**2-1 Huitième modification  
du PLU Intercommunal  
(PLUi) de l'ancienne  
communauté de communes  
de Verdun - Bilan de la  
concertation - Approbation**

**COMMUNAUTÉ D'AGGLOMÉRATION DU  
GRAND VERDUN**

#### HUITIEME MODIFICATION

#### NOTE DE PRESENTATION

### Modification du zonage quartier Gribeauval à Thierville sur Meuse Objet : zone UM en zone UC

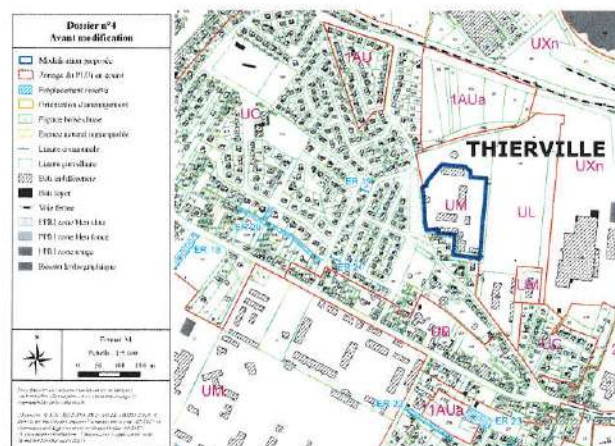
Le quartier Gribeauval est en cours d'acquisition par la commune de Thierville sur Meuse. Le site n'a plus d'activité militaire. Il convient donc de libérer la construction « civile » sur ce périmètre. Afin de demeurer en cohérence avec le voisinage il est donc proposé de zoner ce secteur de UM (zone spécialisée réservée aux activités et à l'habitat militaires) à UC dont le règlement est plus en adéquation avec les projets communaux et permet, outre l'habitat, les constructions à usage industriel, de commerce et d'artisanat à condition qu'elles n'entraînent aucune incommodité susceptible de causer des nuisances aux constructions à usage d'habitat existantes dans les zones environnantes.

Il s'agit des parcelles cadastrées AV 427.et AV 420
